JY-113-3

**第53条（多量の放射性物質等を放出する事故の拡大の防止）に係る  
計算コード及び有効性評価等に対するコメントへの回答**

**2022年2月4日**

**日本原子力研究開発機構 大洗研究所  
高速実験炉部**

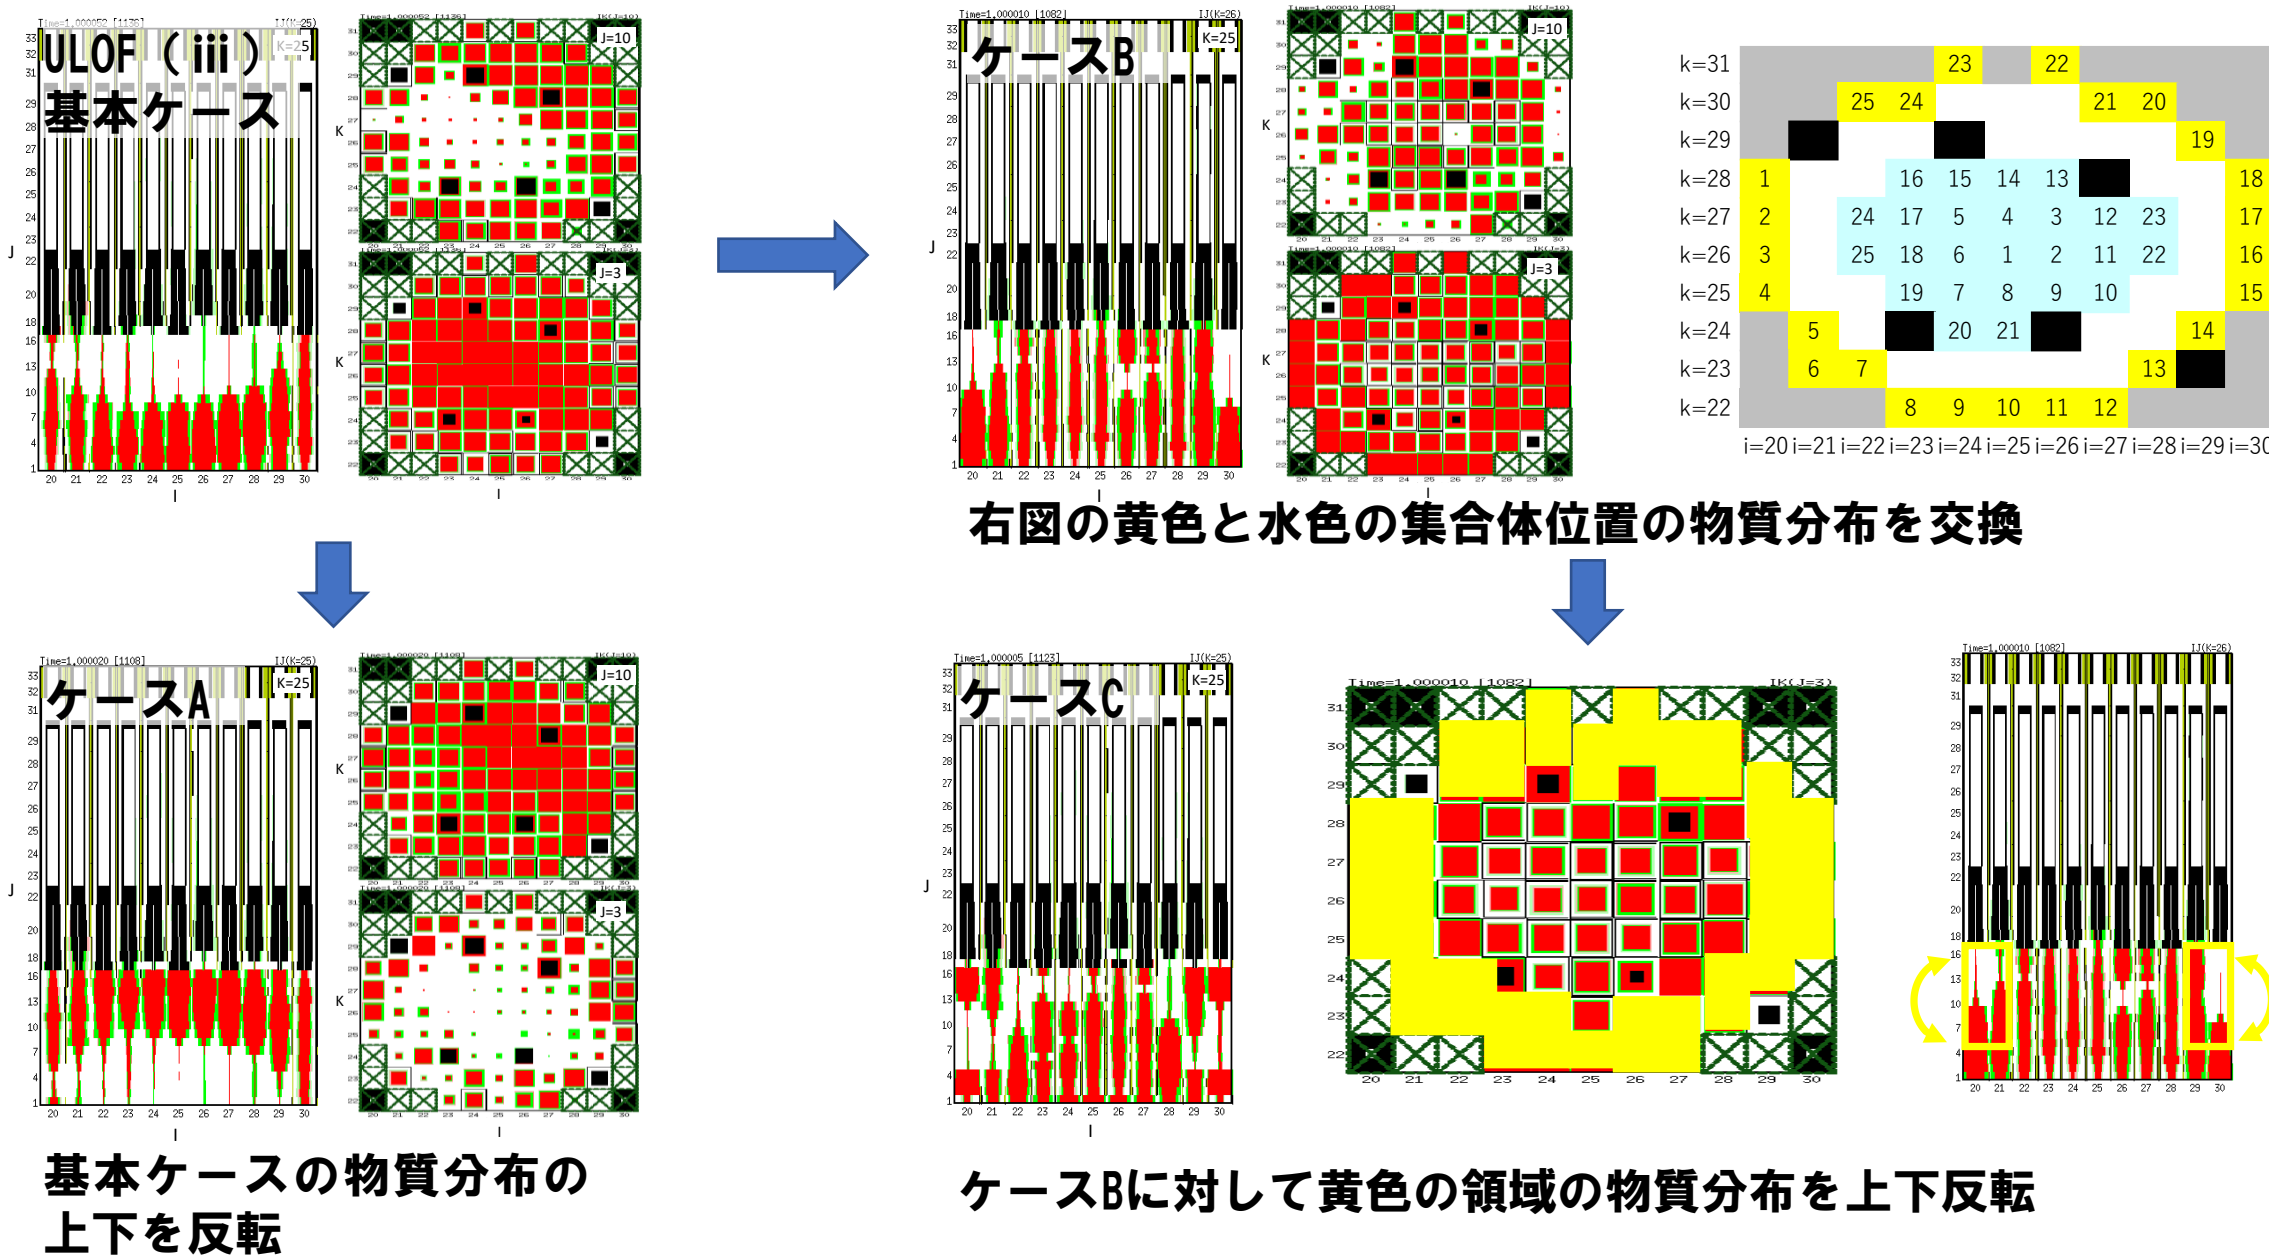
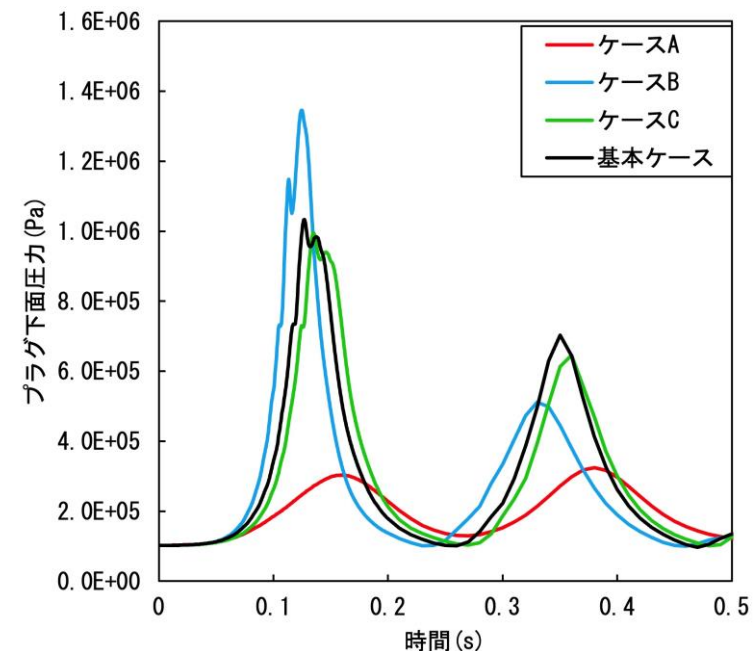
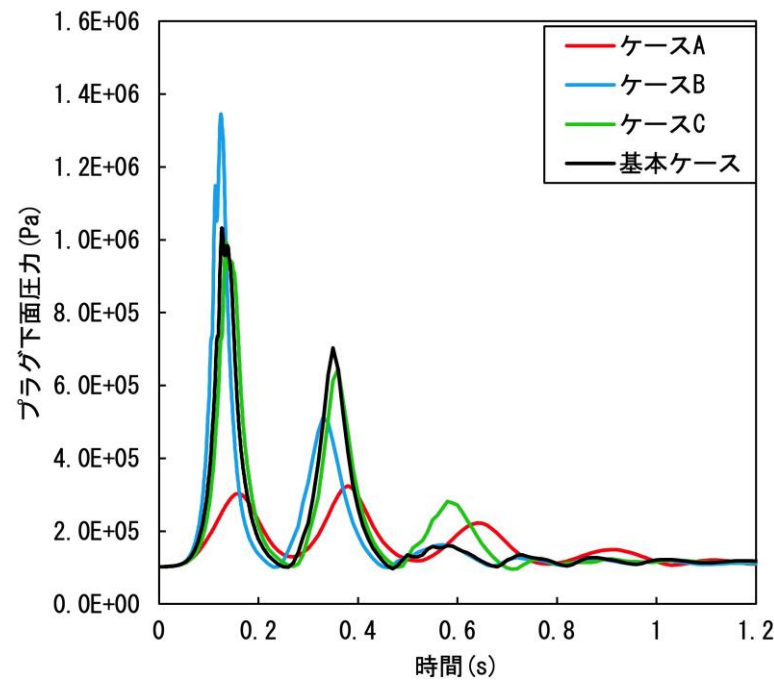
**No. 261 機械的応答過程におけるプラグ応答の評価（プラグ間隙へのナトリウム流入量の評価）に関し、FCI拳動の不確かさがプラグ応答の評価に与える影響について、今後の有効性評価において説明すること。**

- ULOF ( i ) と ULOF ( iii ) の不確かさ影響評価ケース ( 遷移過程における発生エネルギーの不確かさの影響 ) プラグ下面の最大圧力の違いは、上部プレナム下部でのFCI挙動の違いによる。
- FCI挙動の基本ケースに対するFCI挙動の不確かさの影響の評価として、上部プレナム下部への炉心物質の放出パターンに影響を与えることを目的として、即発臨界超過直後の炉心内の物質配位を組み替えたパラメータ解析を実施した。
- パラメータ解析の対象は炉心平均燃料温度の高い ULOF ( iii ) とした。

- **最も大きな機械的エネルギーとプラグ下面圧力の最大値を与えたケースはケースBである。**
- **ケースBでは、基本ケースに対して炉心の外側と内側の集合体を入れ替えたことにより、より高圧な炉心外側の溶融炉心物質が相対的に先行して上部プレナムへと排出され、その結果集合体出口における溶融炉心物質と液体ナトリウムとの混合が顕著となってためと考えられる。**

- ULOF ( i ) と ULOF ( iii ) の基本ケースのうち炉心平均燃料温度の高い ULOF ( iii ) に対して、FCI挙動の不確かさが機械的エネルギー発生に与える影響の評価を行うことを目的として、機械的エネルギー解析の初期状態における炉心内の物質配位を組み替えたパラメータ解析を実施した。
- その結果、上部プレナム下部におけるFCIの挙動が大きく影響される結果となった。ただし、基本ケースの機械的エネルギー約2.6MJ、プラグ下面圧力の最大値約1.03MPaに対して、パラメータ解析ケースの中で最大となった値は、それぞれ約2.9MJ、約1.35MPaであり、遷移過程におけるエネルギー発生の不確かさ影響確認ケースの約3.4MJ、約1.8MPaを超えない。

# UTOPの格納容器破損防止措置の有効性評価 FCIの不確かさの影響評価 (1/2)

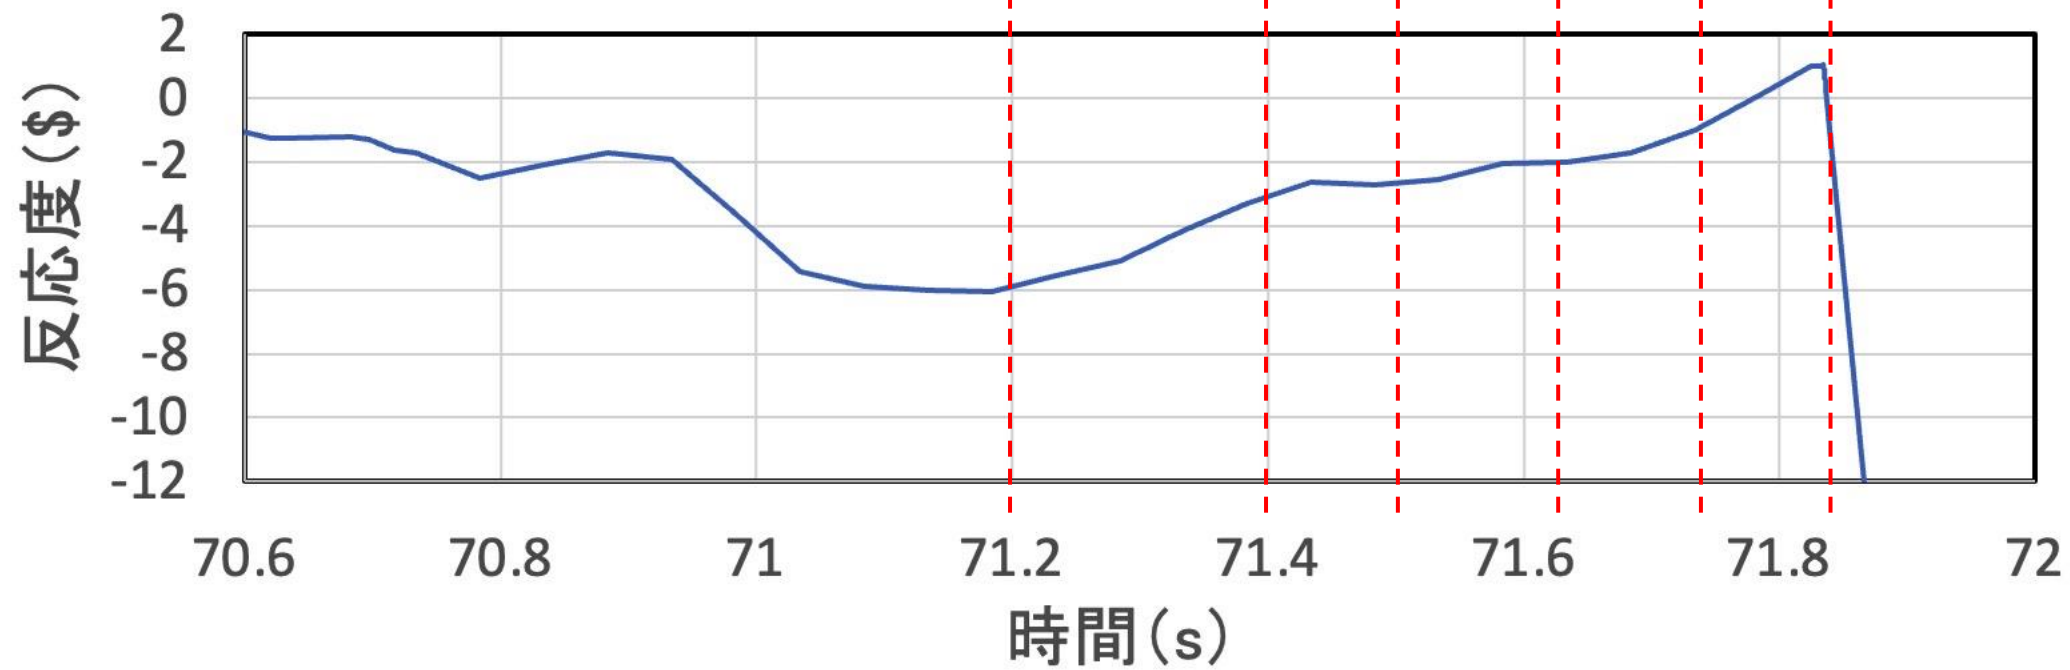
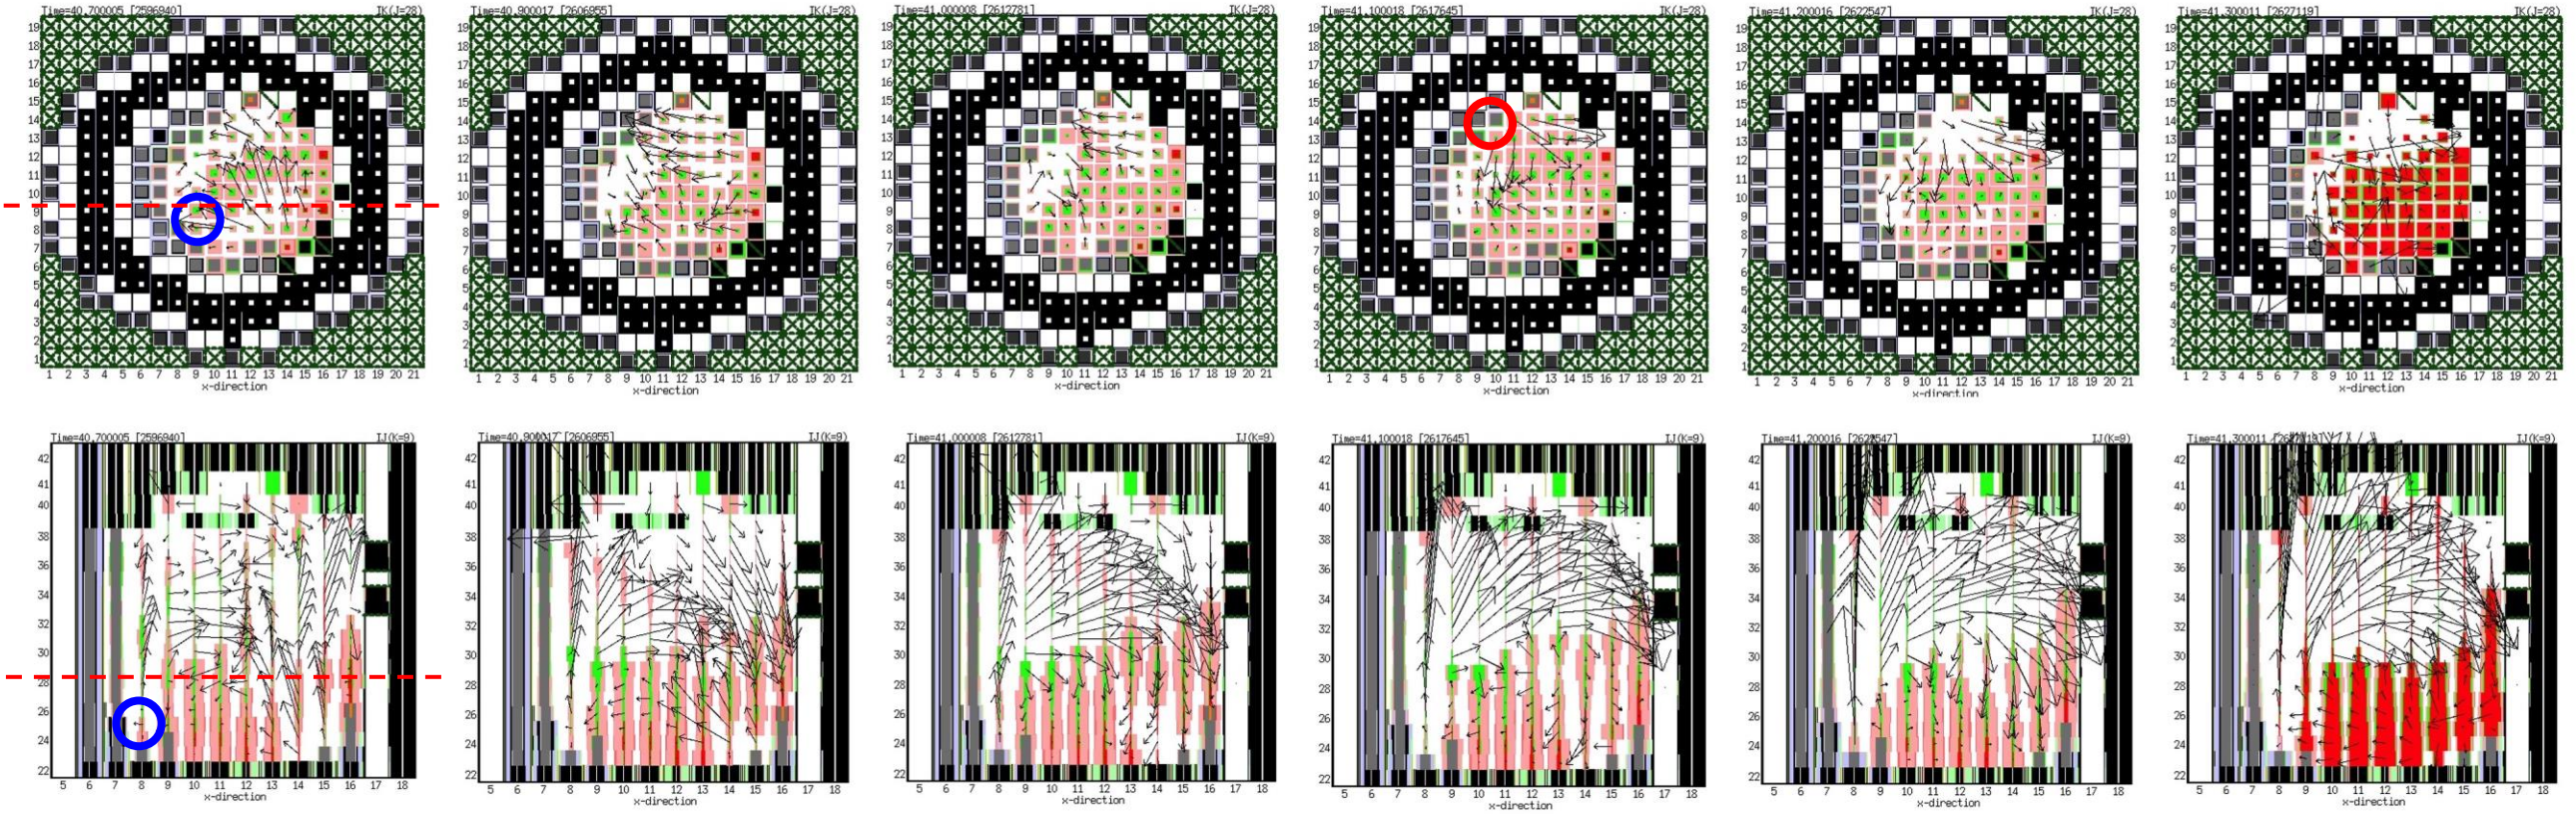
**No.262 UTOP における FCI の不確かさの影響評価について、保守的な評価として、最も影響が大きいものを評価していることを説明すること。また、ULOF と同様に、制御棒下部案内管 2 カ所で FCI を同時に発生させた場合には、燃料の凝集を阻害することのことであるが、当該評価の結果 についても説明すること。**

● 基本ケースでは約71.2sの水平断面図左下（青丸）炉心下部のFCIで吹き上げられた炉心物質が約71.6sの水平断面図上部の炉心下部で発生したFCIによって水平断面図右下の炉心下部に集中することで、即発臨界を超過した。

# ULOFの格納容器破損防止措置の有効性評価 —基本ケースにおける即発臨界超過挙動—

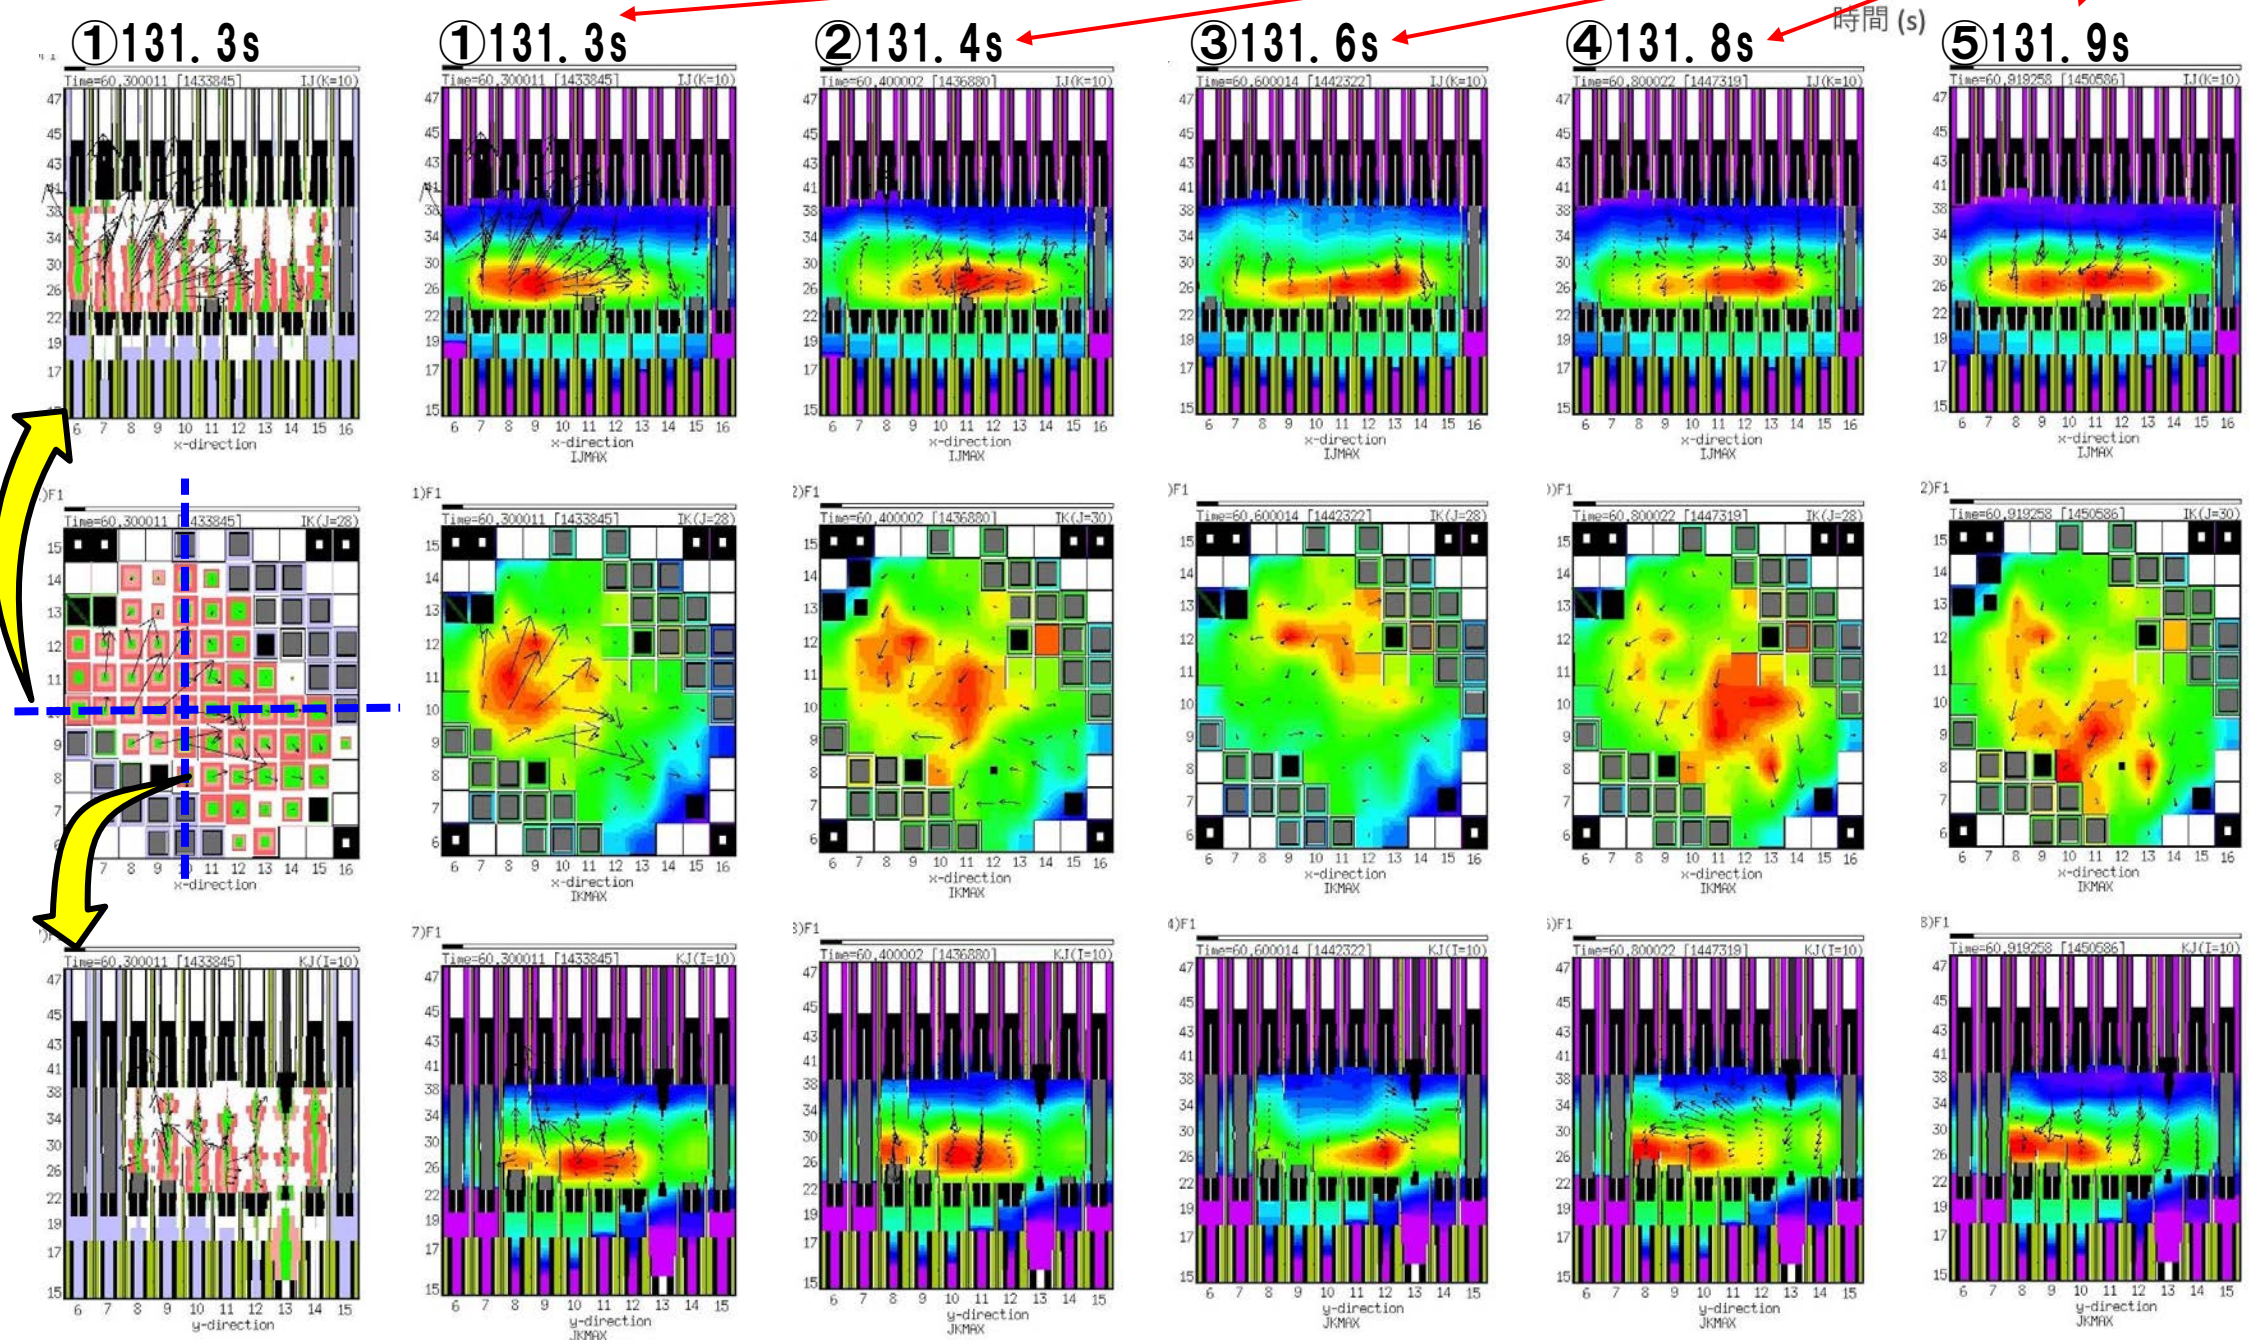
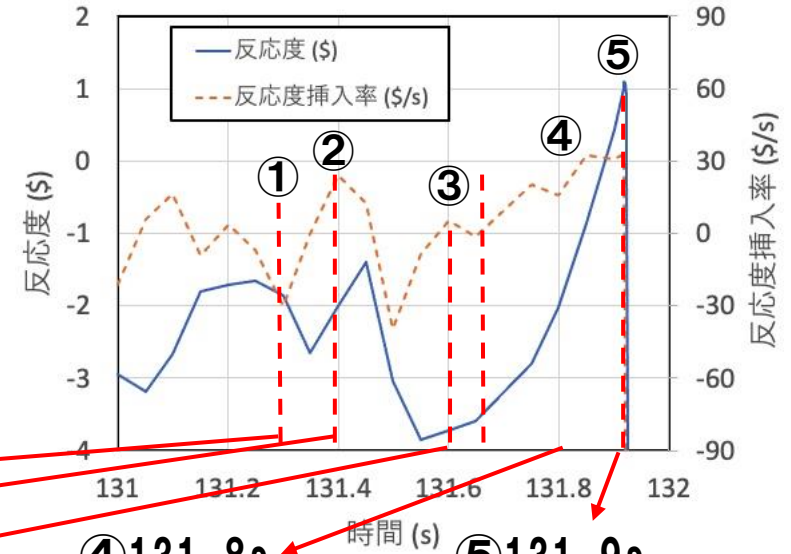
**No.284 最終的な即発臨界超過後の核的事象収束に至るまでの挙動に関して、燃料物質の発熱密度等で説明されてきたが、液面の変化や燃料物質の凝集等を物理的、視覚的に図示して説明すること。**

- 即発臨界超過直前（131.9s）までの燃料の発熱密度の空間分布の時間変化を示す。
- 燃料が全体として水平断面左下から右上へ移動し、揺れ戻して再度左下に集中した時点で即発臨界を超過する。
